別添

ダム建設が松戸地区に与える影響を検討するための追加調査の提案

図 - 1 . Y-3 測線の岩級区分図¹⁾

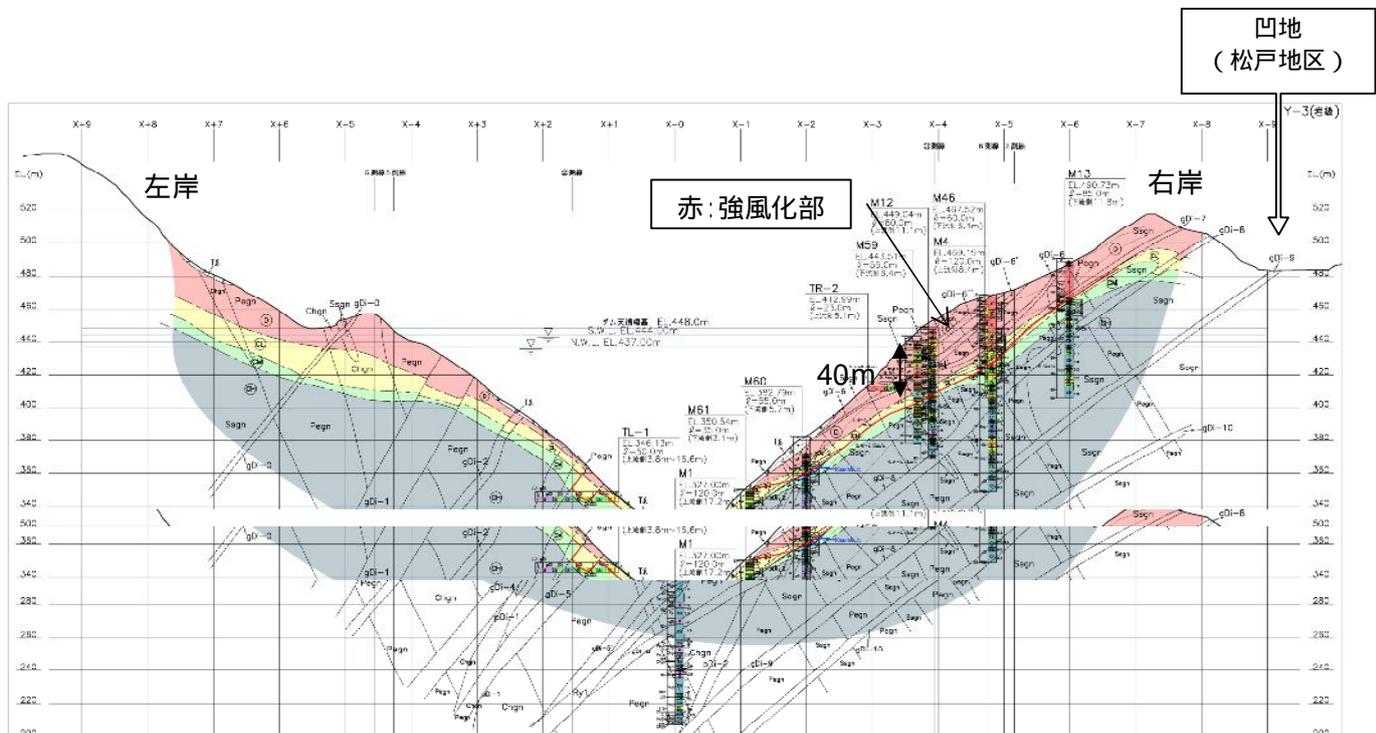
一方、凹地に近接する右岸側高位標高部においては、マサ状あるいは角礫状の強風化部が層厚 40～50m 確認され、その脆弱な性状から堤体基礎にならない可能性があるとして評価された（図-1 参照）。また、風化状況に拘らず、右岸側高位標高部には開口した亀裂を伴う高透水性の部分が厚さ 40m にわたって分布することも確認されている。

以上のことから、ダム計画が松戸地区に及ぼす影響について次の観点からの追加調査が必要と考える。

このように空中写真判読や弾性波探査の結果は、いずれも松戸地区のボーリング調査なしには解決し得ない不確実性を孕んでおり、凹地や強風化部の成因について地形・地質および地下水流動などの水理地質的調査を含む追加調査を行う必要がある。

地形・地質や地下水の追加調査を基に、松戸地区の地盤の安定性や水利用に与える影響を評価する必要がある。
